MATERIALÄNDERUNG BEI DER UMLENKROLLE 55433

TECHNISCHE INFO NR. 1038

Bild 1: bisherige Ausführung aus Sintermetall

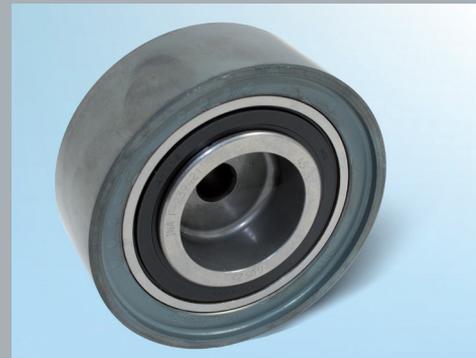
Im Rahmen der ständigen Weiterentwicklung unserer Produkte wurde die Lauffläche der Umlenkrolle 55433 von Sintermetall auf Blech geändert.

In der Umstellungsphase kann es vorkommen, dass sowohl Umlenkrollen mit Sintermetall-Laufrolle als auch mit Blech-Laufrolle ausgeliefert werden.

Beide Umlenkrollen sind trotz ihrer unterschiedlichen Ausführungen uneingeschränkt für die in den Katalogen angegebenen Fahrzeuge einsetzbar.
